datum: 2 juli 2018
adviseur: Jan Bril
betreft: Dorpshuis Voorthuizen – ontwerp oefenruimte D1.04 en D1.05
kenmerk: 3781 MK - xx WO 003 02-07-18 iV10.rtf

Hierbij ontvang je het schetsmatige voorstel t.a.v. de akoestiek en afwerking van de beide oefenruimten D1.04 en D1.05 in het Dorpshuis te Voorthuizen.

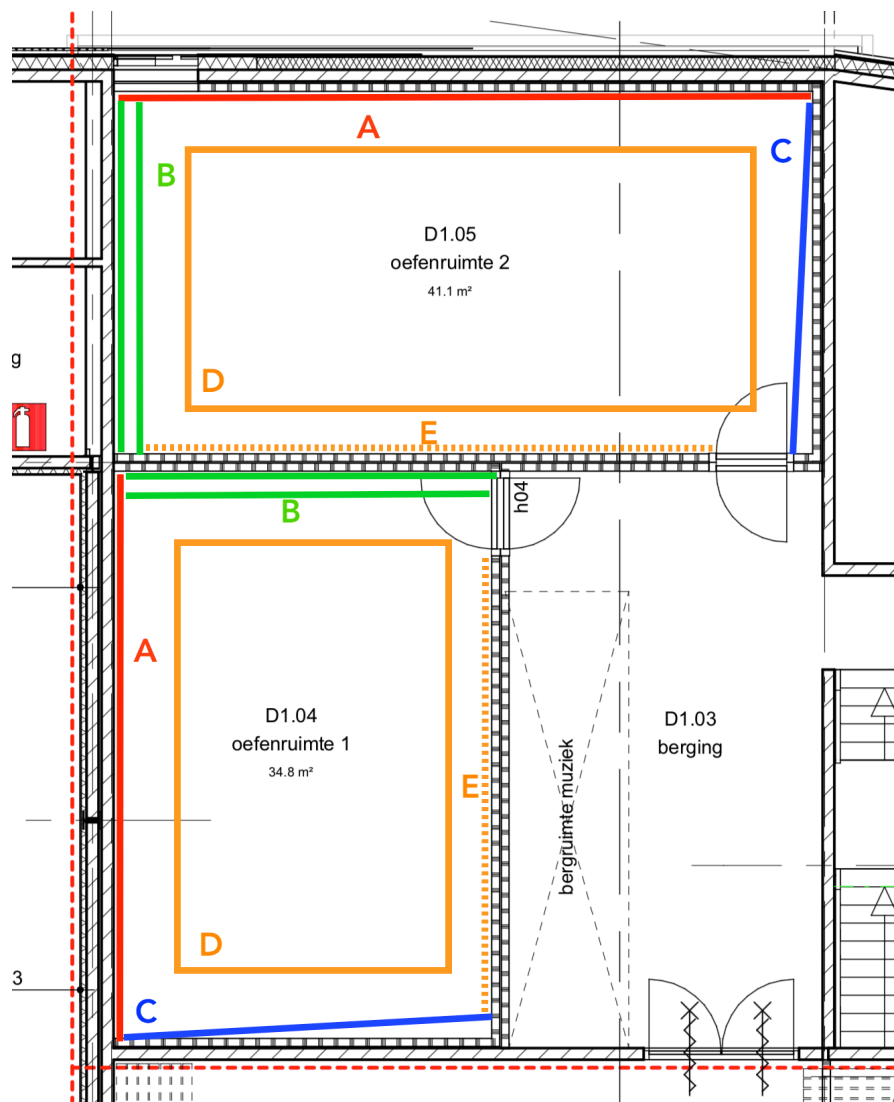
Er wordt voorzien in beperkte absorptie om de nagalmtijd te reduceren tot de streefwaarden. De absorptie mag hierbij niet te veel zijn om te vermijden dat de ruimte onbehaaglijk wordt voor het spelen op muziekinstrumenten (aangegeven als A in de navolgende figuur).

Twee wanden worden schuin geplaatst om de hinderlijke effecten van staande golven en ruimteknoten te vermijden (aangegeven als B en C in de figuur).

Het plafond wordt deels diffuserend uitgevoerd, om hinderlijke reflecties via het plafond en staande golven tussen het plafond en de vloer te vermijden en nuttige reflecties te ondersteunen (aangegeven als D in de figuur).

Voor de gesloten wand in ruimte D1.04 en voor de combinatie gesloten wand/glasvlak in ruimte D1.05, zoals aangegeven als A in de figuur, dient een materiaal met beperkte absorptiecoëfficiënten te worden aangebracht. Dit is mogelijk met bijvoorbeeld een ARTcurtain France als paneelwand of in plooï 2:1 danwel een Création Baumann Betacoustic 100 PLF Trevira in plooï 2:1 (ook lichtdoorlatend verkrijgbaar i.v.m. glas). Meer productinformatie: www.incatro.nl of www.creationbaumann.com.

De wanden B kunnen worden uitgevoerd als gipswanden met basis afwerking (1 x 12,5 mm toplaag), die verticaal met 5 graden naar achteren gekanteld zijn, zodanig dat invallende signalen richting plafond worden gereflecteerd.

De wanden C kunnen eveneens worden uitgevoerd als gipsplaten met basis afwerking (1 x 12,5 mm toplaag), die horizontaal onder een hoek van 5 graden ten opzichte van de basiswand (uitgangspunt) wordt geplaatst. Hierbij worden invallende signalen richting de absorber gestuurd en worden tevens repeterende reflecties en staande golven vermeden.

Een deel van het plafondvlak (ca. 21 m² in ruimte D1.04 en 25 m² in ruimte D1.05, zoals aangegeven als D in de figuur) dient diffuserend te zijn uitgevoerd om harde hinderlijke reflecties te vermijden. Dit is mogelijk met 2D QRD diffusoren, die met name diffuseren tussen 500 Hz en 4 kHz
